**KOMENDA GŁÓWNA
PAŃSTWOWEJ STRAŻY POŻARNEJ**

BF-IV-2370/7-14/21

Dotyczy: postępowania o udzielenie zamówienia publicznego w trybie podstawowym bez negocjacji na „Wykonanie instalacji klimatyzacji w budynku nr 4 Komendy Głównej Państwowej Straży Pożarnej”, nr sprawy: BF-IV-2370/7/21.

Pytanie 10.

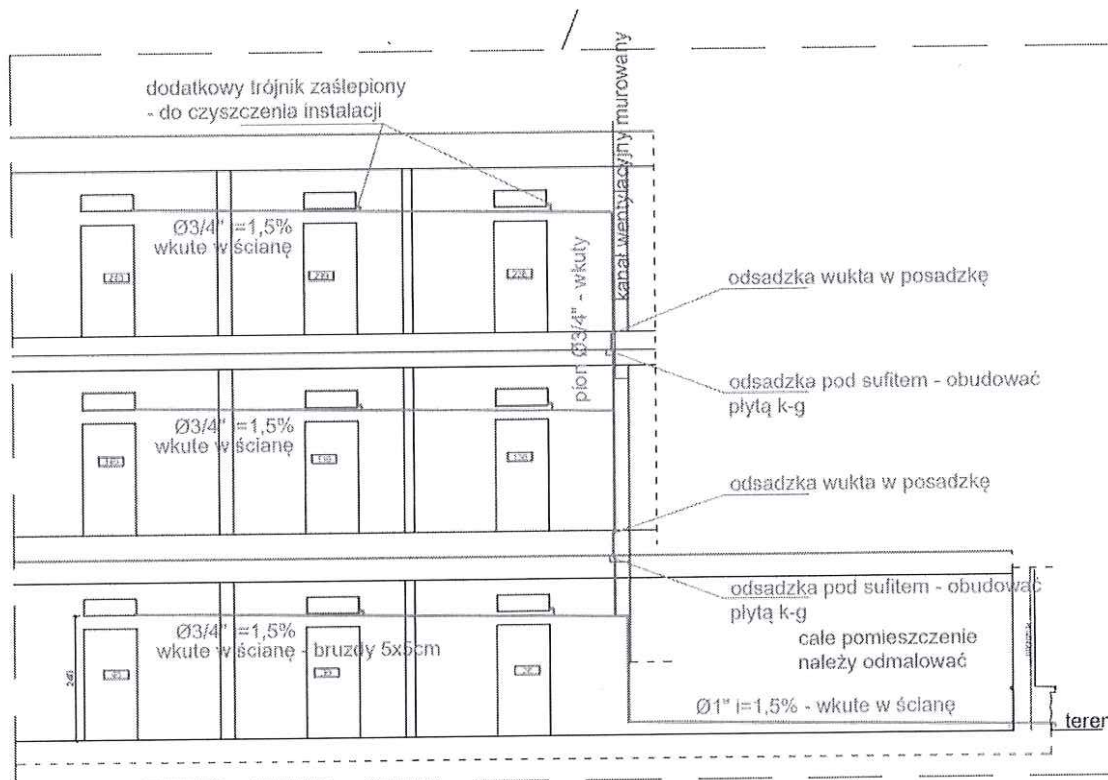
Czy Zamawiający wyraża zgodę na to, żeby jednostki wewnętrzne montować wyżej niż w projekcie i żeby skropliny z jednostek wewnętrznych zrobić nad sufitem podwieszanym w korytarzu we wspólnej magistrali, bez kucia bruzd 5cm x 5cm?

Tak, Zamawiający wyraża zgodę na to, ażeby jednostki wewnętrzne montować wyżej niż w projekcie i skropliny z jednostek wewnętrznych zrobić nad sufitem podwieszanym w korytarzu, we wspólnej magistrali, bez kucia bruzd.
